OPPDRAF	<b>Gbnr 77/79 Hylla Austmarka</b>	DOKUMENTKODE	10210279-RIGberg-NOT-001
EMNE	Uavhengig kontroll - Vurdering av støttemur	TILGJENGELIGHET	Åpen
OPPDRAFGIVER	<b>Helland Utleie AS</b>	OPPDRAFGIVER	Bård Steinsland
KONTAKTPERSON	Gaute Helland	SAKSBEHANDLER	Christoffer Taule
KOPI		ANSVARLIG ENHET	10233013 Bergteknikk Vest

## Uavhengig kontroll - Vurdering av støttemur

Figur 2-1: Profil gjennom tomta.

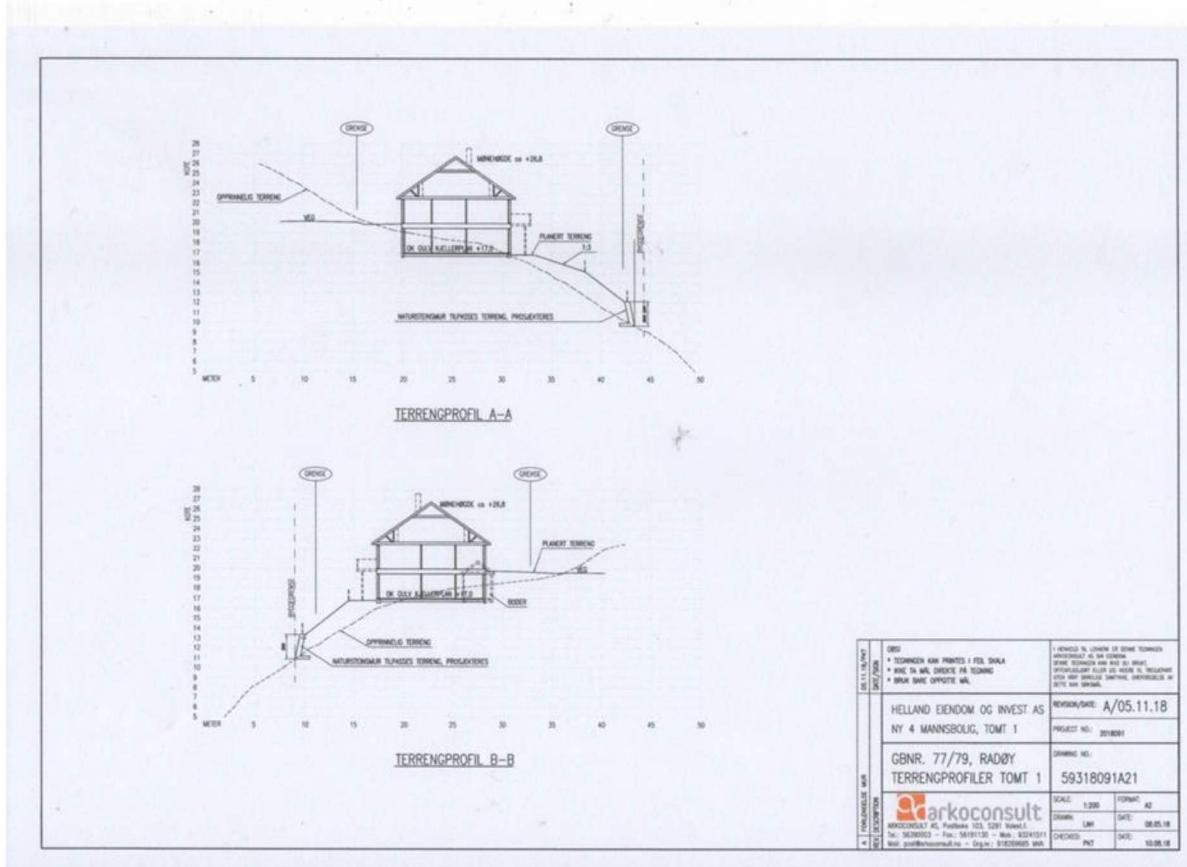
Den bratte skråningen og utfordrende tilkomst der støttemuren skal plasseres, gjør at Multiconsult anbefaler å etablere en betongmur, slik det ble foreslått av Russenes Rådgiver geologi RRG. Det stilles derimot spørsmålstege ved murens plassering slik den er tegnet inn i Figur 2-1. Dersom støttemuren flyttes lengre opp i skråningen (hvor gjerde er tenkt plassert), vil dette forenkle byggingen av støttemuren, samtidig som man reduserer behovet for oppfyllingsmasser bak muren.

Figur 3-1: a) tørrsteinsmur; b) tørrsteinsmur på betongsåle; c) tørrsteinsmur på pigget flate; d) armert betongmur med labank; e) armert betongvegg forankret i berg med bolter; f) betongmur med ribber

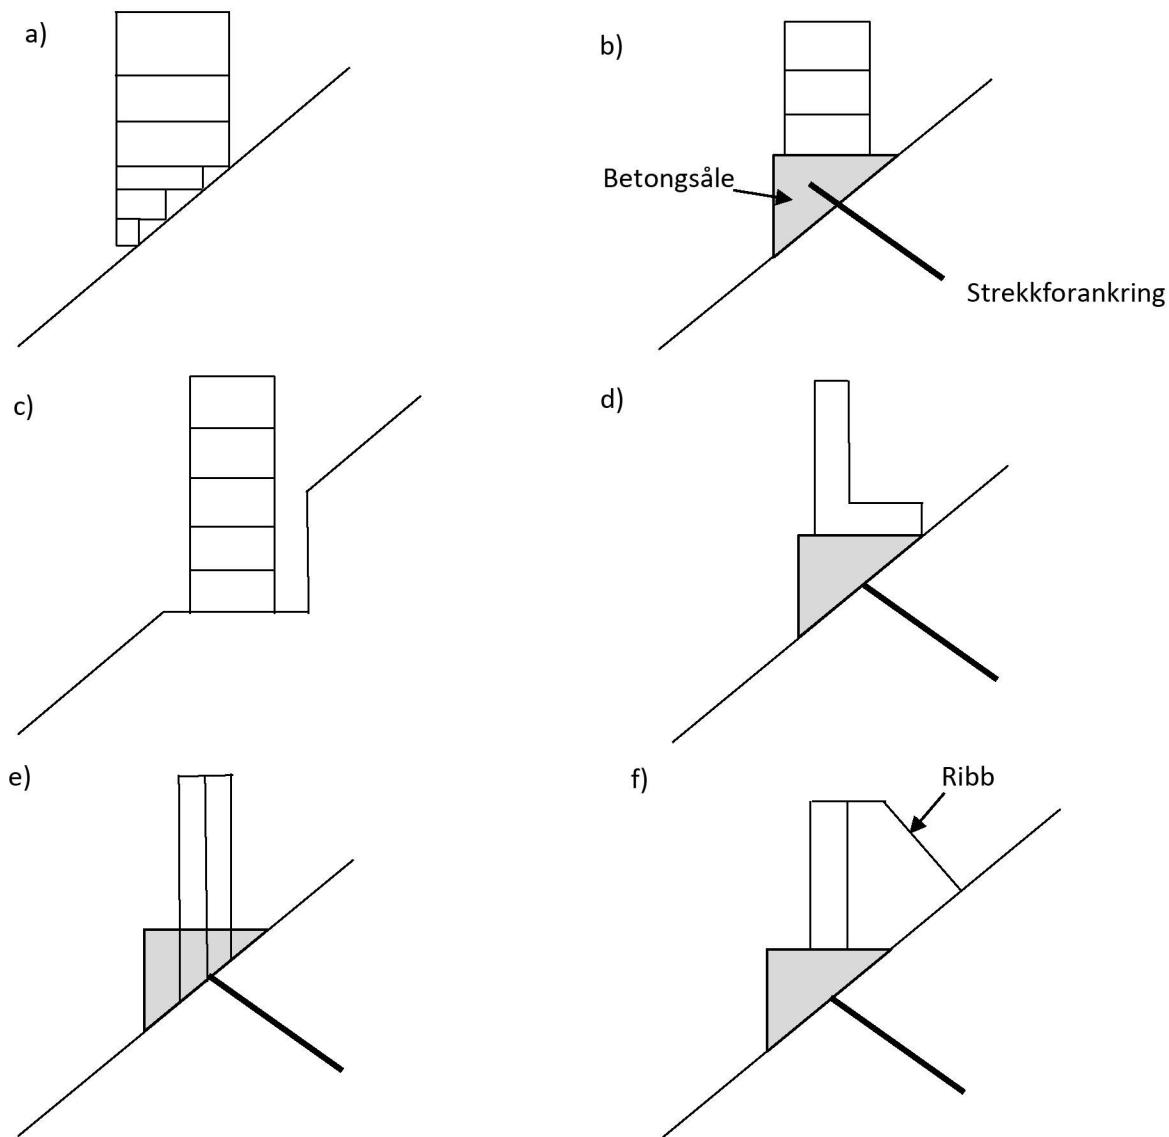
Nødvendig bredde og helning på en tørrsteinsmur vil være avhengig av nødvendig høyde og opptrerende jordtrykk. Utfordringen med en tørrsteinsmur i dette tilfellet er todelt: (1) skaffe til veie en god fot og (2) tilkomst i anleggsfasen. I Statens Vegvesen sin håndbok V220 står det at den nederste steinen bør fortrinnsvis ha full murbredde for at muren skal kunne fungere som et legeme. I Figur 3-1a ser man at det ikke er mulig å få til dette uten å gjøre ytterligere tiltak på grunn

av det skrående terrenget. Et alternativ er å støpe en betongsåle som er forankret i berggrunnen med fjellbolter, slik det er vist på Figur 3-1b. Tørrsteinsmuren etableres deretter på betongsålen. Et annet alternativ er å pigge en flate i terrenget for siden å etablere en tørrsteinsmur på flaten (Figur 3-1c). Ulempen med en tørrsteinsmur er at det må være tilkomst for gravemaskin til lokaliteten ved etablering av tørrmur i anleggsfasen. Dette kan være utfordrende pga. det bratte terrenget på stedet.

Alternativet til en tørrsteinsmur er å etablere en betongmur som anbefalt av RUSSENES rådgiver geologi. En slik mur trenger ikke den samme tilkomsten, da forskaling kan løftes og betongen kan pumpes til det aktuelle stedet. Man er likevel avhengig av at løsmasser fjernes og berg blottlegges i området hvor muren skal etableres. Det finnes ulike typer løsninger for en armert betongmur. Det kan f.eks. etableres en betongmur med labank (Figur 3-1d), betongmur forankret i berg med bolter (Figur 3-1e) eller en betongmur med ribber (Figur 3-1f). I dette tilfellet er det aktuelt å forankre betongmuren med bolter i berg for alle de tre skisserte løsningene.
